NOTAT

SELSKAP
Glitre Nett AS

DATO
29.12.2025

110(132) kV Kystlinja delstrekning Kulia–Leire - søknad om endring av 0-belte mellom mast 50 og 51

Figur 1: Området mellom mast 50 og 51, som går gjennom naturforekomsten N8, manglet 0-belte.

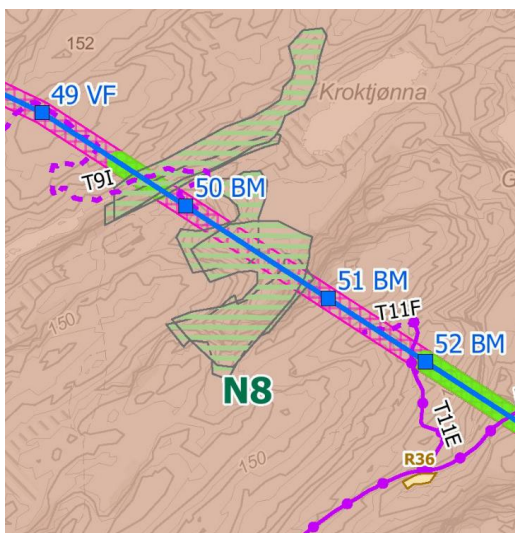
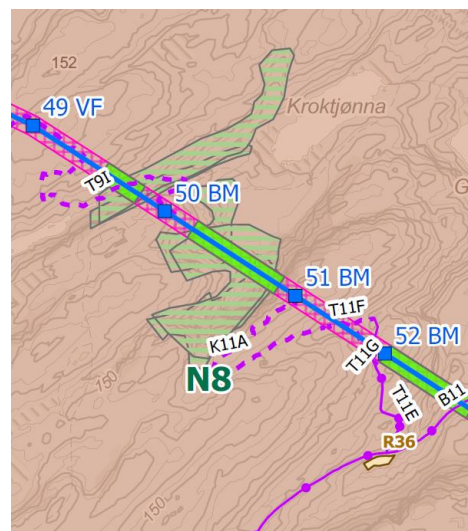
NVE v/ Miljøtilsynet ble i november 2025 varslet om et avvik i detaljplanen vedrørende et manglende 0-belte. Avviket ble oppdaget før anleggsarbeidet startet i det aktuelle området. Glitre Nett søker nå om endring av detaljplanen for å rette opp avviket.

Endringen gjelder i linjetraseen rett nord for Kroktjønnå, i Søgne marka, mellom mastepunkt 50 og 51. I dette området er det nå lagt inn 0-belte over store deler av forekomsten N8, og ellers at det skal utøves selektiv hogst innenfor N8. Bruk av 0-beltet skyldes hovedsakelig linjens høyde over terrenget og vegetasjon.

Figur 2: Området mellom mast 50 og 51, som går gjennom naturforekomsten N8, oppdatert med 0-beltet (grønn farge).
